**Formularul pentru prezentarea soluțiilor de rezolvare a problemelor  
semnalate de publicul interesat**  
**Cariera Lupoia**

**Asociația Bankwatch România**

SOCIETATEA COMPLEXUL ENERGETIC OLTEANIA S.A.  
 Sucursala Divizia Miniera Targu Jiu  
 UNITATEA MINIERA DE CARIERA LUPOAIA

# CARIERA LUPOAIA FLUX TEHNOLOGIC SECTOR 4

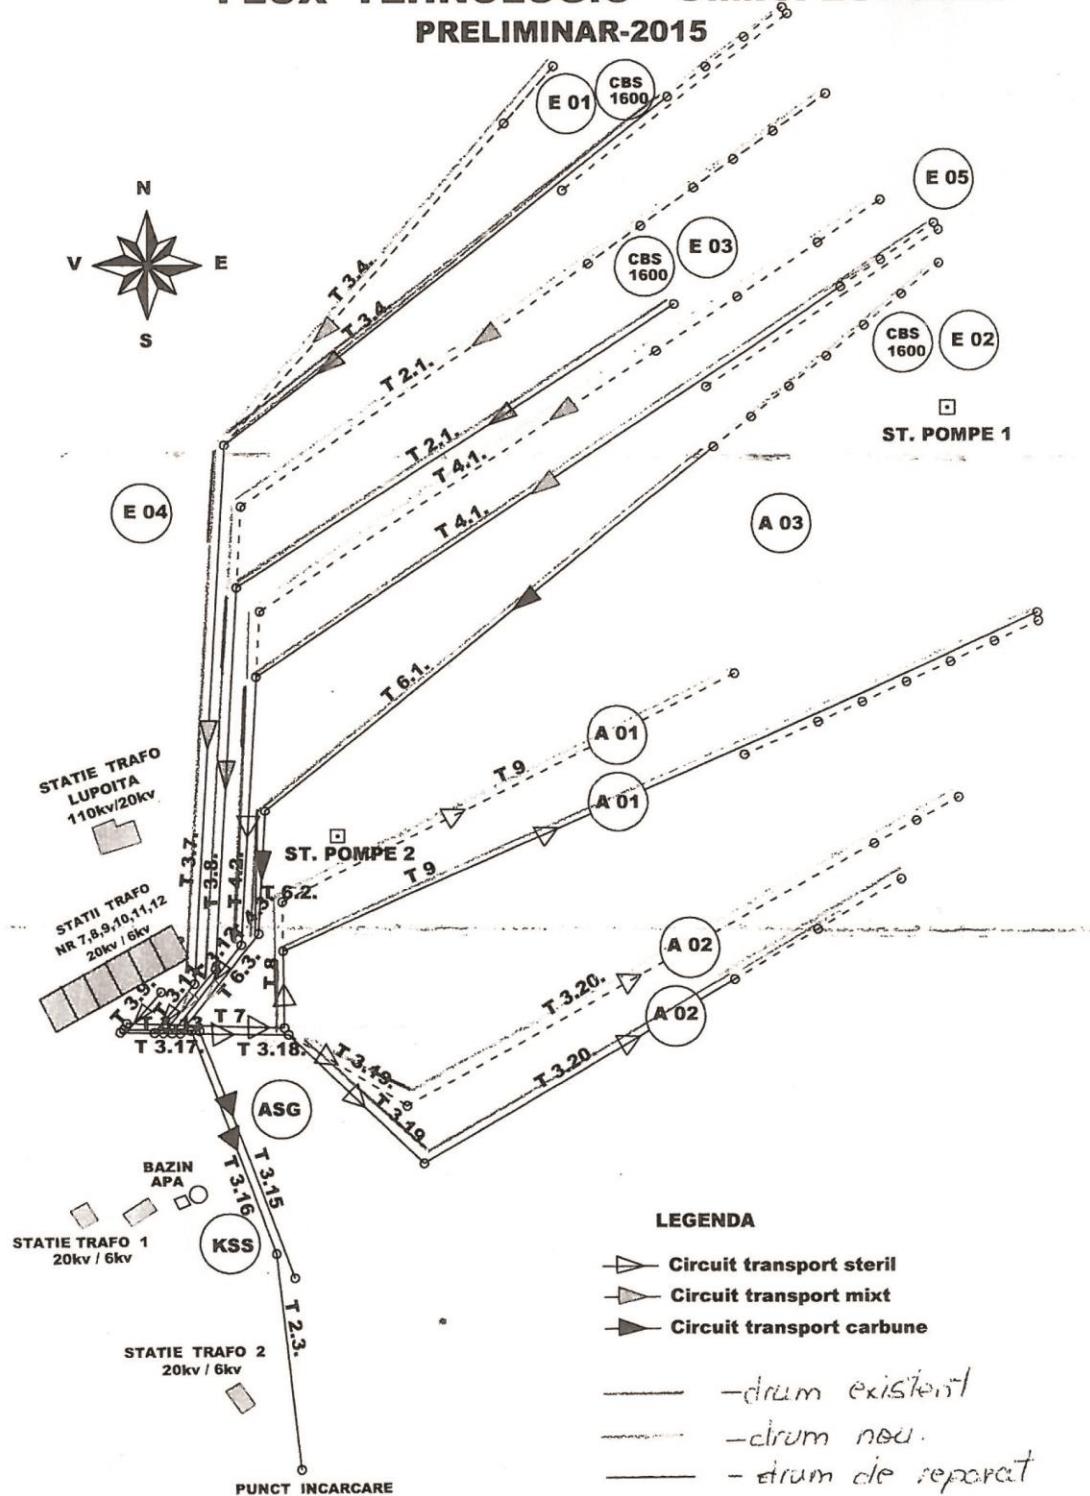
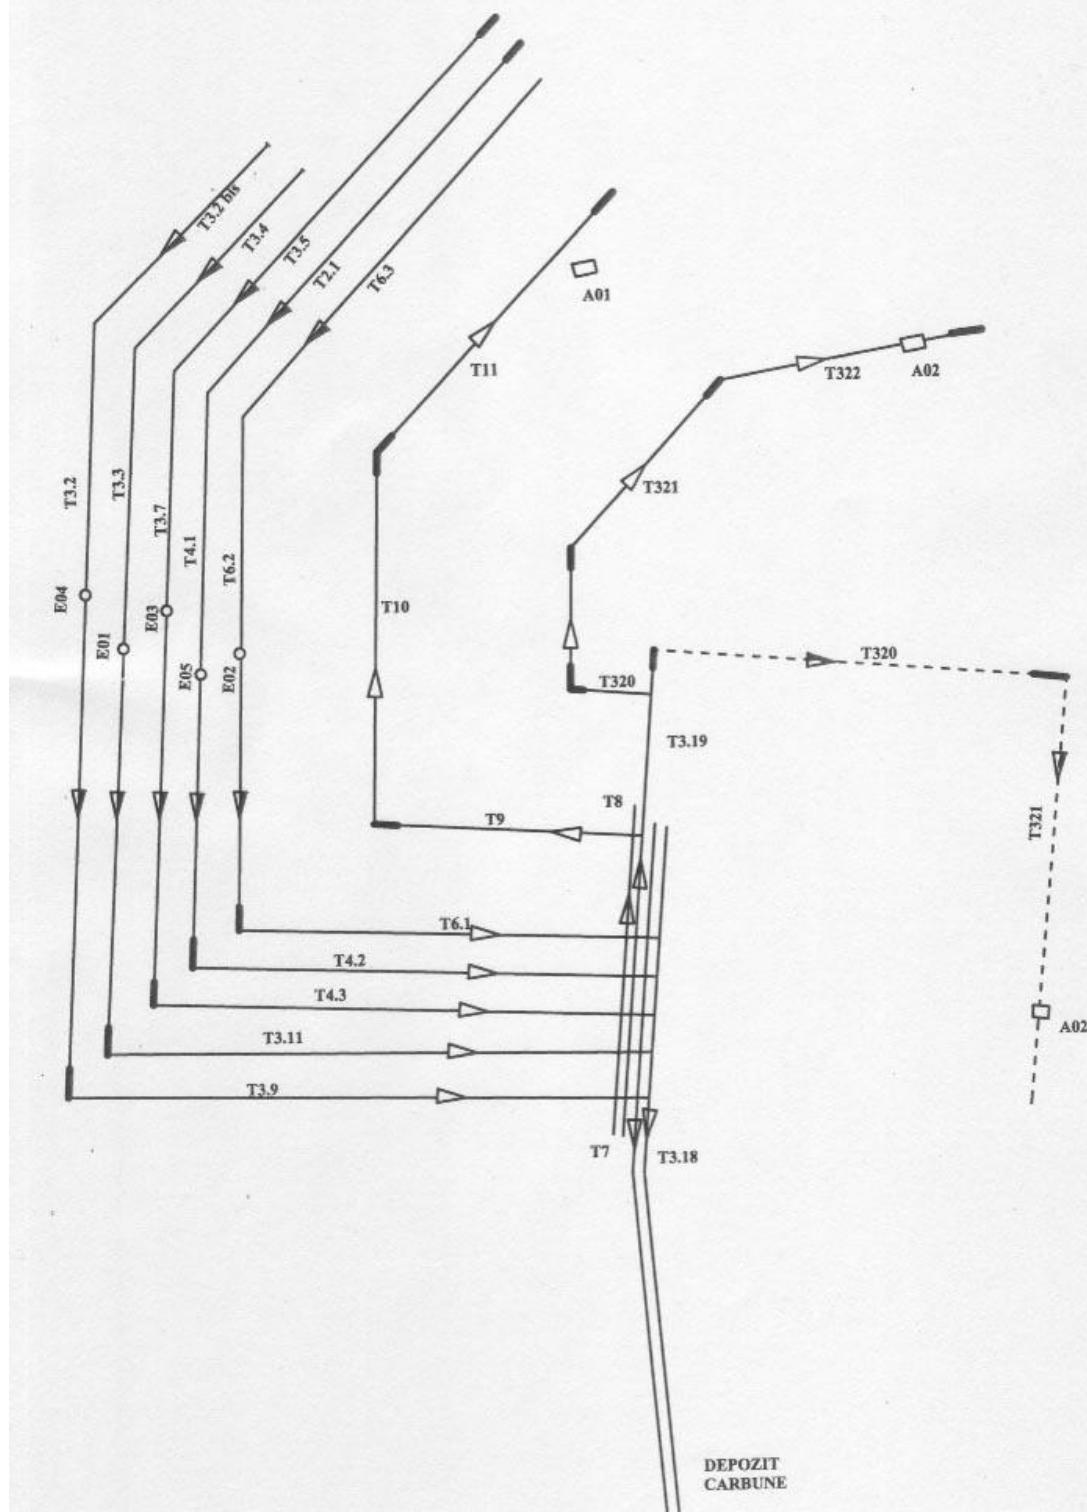
4. Care este traseul benzilor transportoare pentru toate cele 10 cariere in parte?

Traseul benzilor transportoare este prezentat in anexa grafica nr. 6., la Raportul la studiu de impact si schemele de flux anexate in continuare.

In momentul actual cariera are in functiune urmatoarele unitati de exploatare.

In perioada urmatoare frontul de excavare va avansa spre nord si vest peste satul Lupoita:
